新機能のご案内 (V01.02.00.01)

一包化監査支援システム

PROOFIT 1D

2022年4月18日配信の新機能をご紹介します！

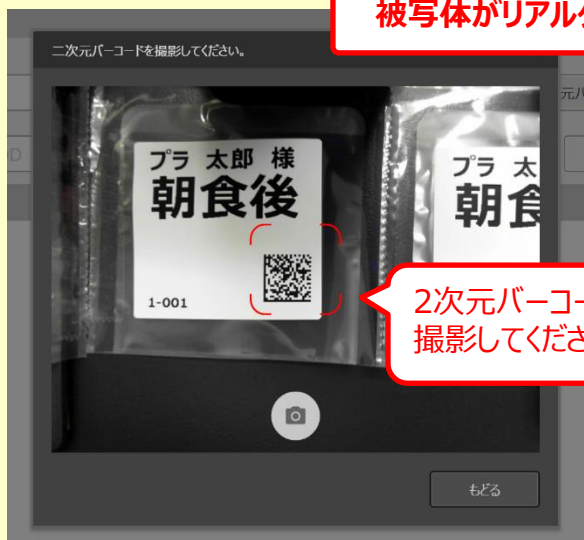
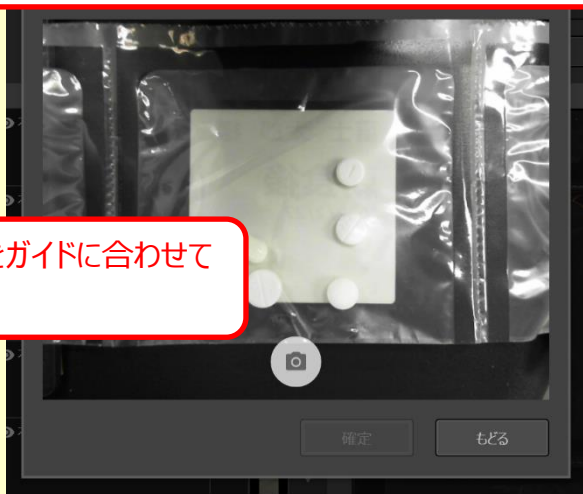
■バージョンアップ前

問題点： 📷 ボタンを押さないと被写体が画面に反映されないため、位置合わせが難しい・・・

■バージョンアップ後

被写体がリアルタイムで画面に表示されるようになりました！！
